改善箇所説明図

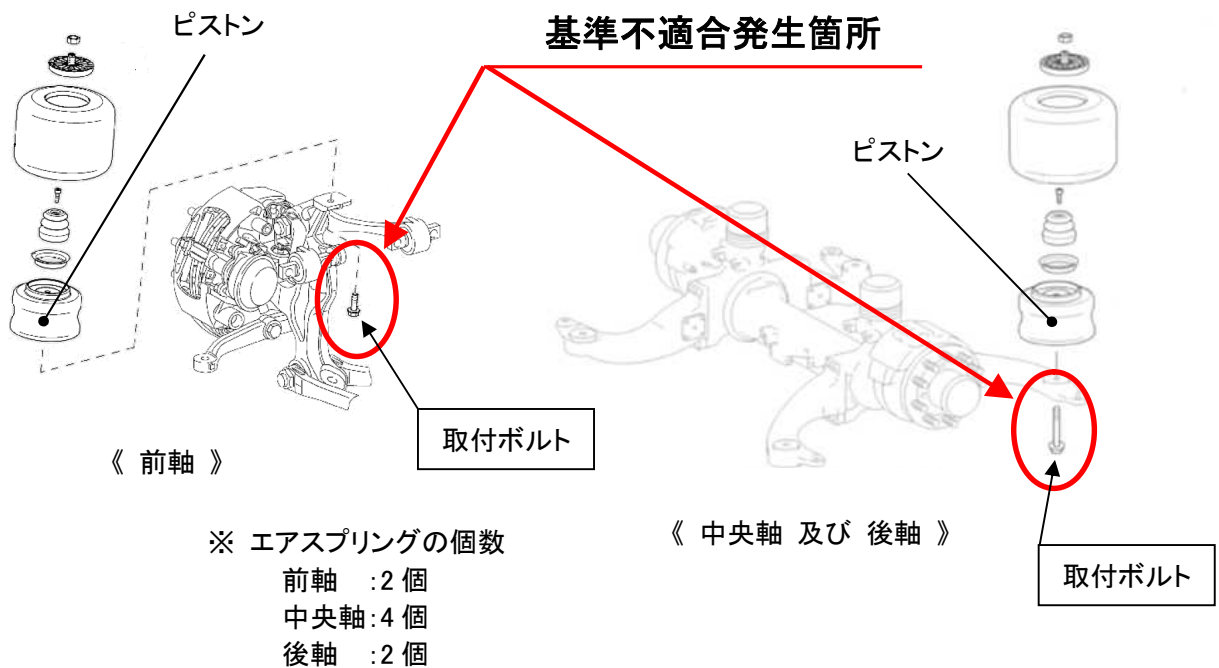
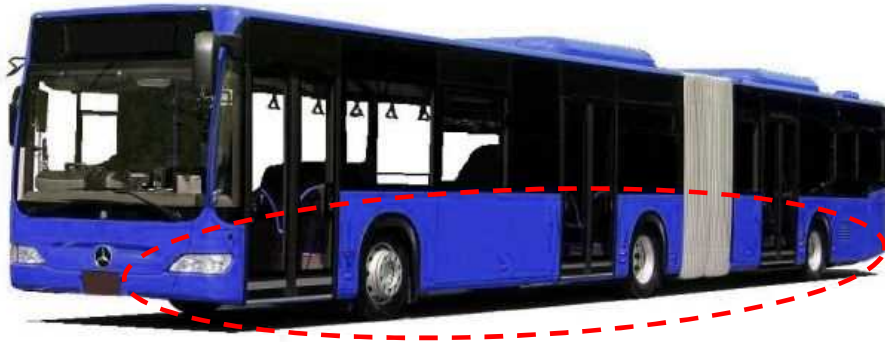
連節バスにおいて、車軸に装着されているエアスプリングのピストン取付ボルトが規定トルクで締付けられていないものがある。そのため、使用過程で当該取付ボルトが緩んでピストンが脱落するおそれがある。

全車両、エアスプリングのピストン取付ボルトを規定のトルクで締付ける。

注 : は規定トルクで締付ける部品を示す。
